〔初版、第 1 版 2 刷の訂正箇所〕

一般
社団法人 日本自動車整備振興会連合会

〔初版、第 1 版 2 刷、第 2 版 1 刷の訂正箇所〕

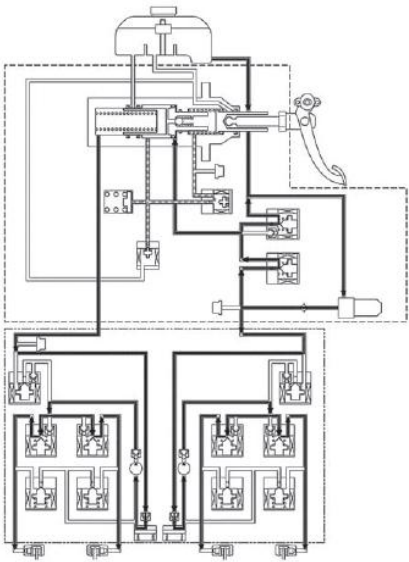
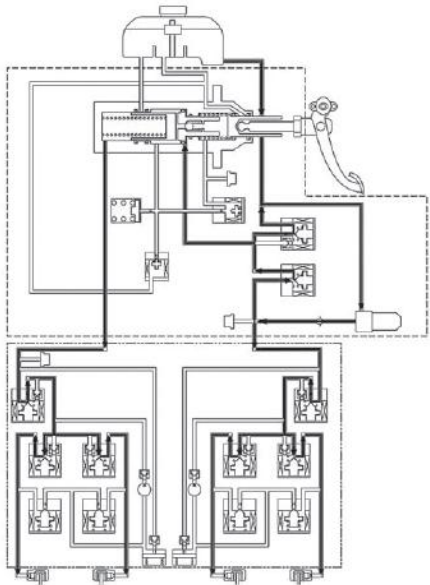
頁	訂正箇所	訂正内容
118	上から 2 行目 (傍線部分を網掛け のように訂正)	させた油圧がフロント系統はホイールマスタシリンダを介し、
118	図-25 イラストを変更	誤)  正) 
120	図-31 イラストを変更	誤)  正) 
136	上から 5 行目 (傍線部分を網掛け のように訂正)	タシリンダ室に発生した油圧が各フロントホイールシリンダに供

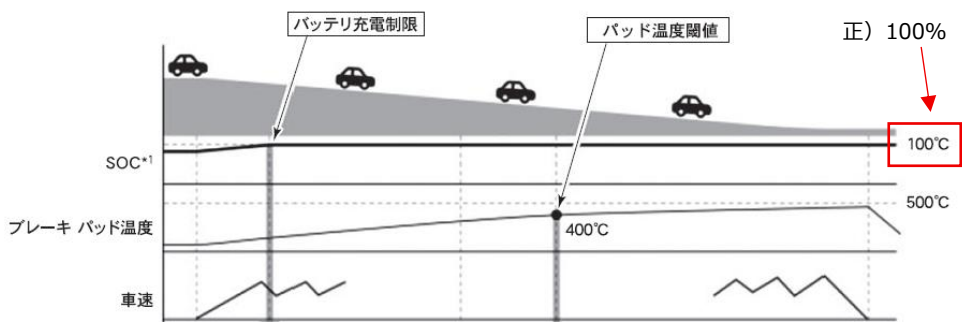
頁	訂正箇所	訂正内容
181	図 - 31 廃電制御 作動イメージ図 (朱囲み部を訂正)	
341	図 - 14 イラストを変更	誤)  正)
